GMINA SULĘCZYŃNO

Znak postępowania: ZP.271.1.1.2023

WYJAŚNIENIE NR 9

dotyczy: postępowania o udzielenie zamówienia publicznego prowadzonego na podstawie przepisów ustawy z dnia 11 września 2019 r. Prawo zamówień publicznych (t.j. Dz. U. z 2022 r. poz. 1710 z późn. zm.), zwanej dalej „ustawą Pzp”, w trybie podstawowym bez możliwości negocjacji (art. 271 pkt 1 ustawy Pzp) pn. **„BUDOWA GMINNEGO PRZEDSZKOLA SAMORZĄDOWEGO W SULĘCZYŃNIE – ETAP I”**

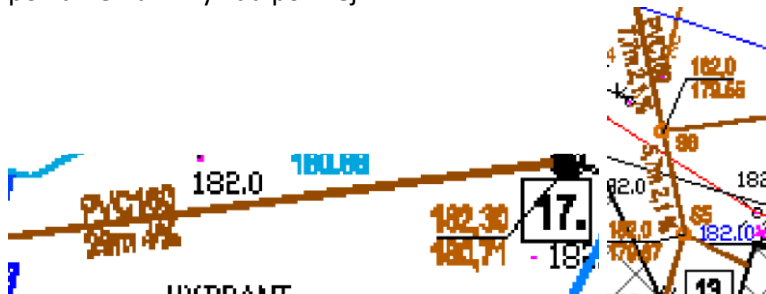
3. Proszę o wyjaśnieni kwestii zestawu hydroforowego tzn. czy jest on wymagany dla etapu I czy też nie jest?

W zestawie odpowiedzi nr 2 jest podana krótka odpowiedź opisowa.

W zestawie odpowiedzi nr 6 odpowiedź 59 pojawiła się chyba literówka i chodziło o zestaw hydroforowy a nie hydrofobowy.

Proszę o wyjaśnienie powyższej kwestii.

Oczywista literówka.
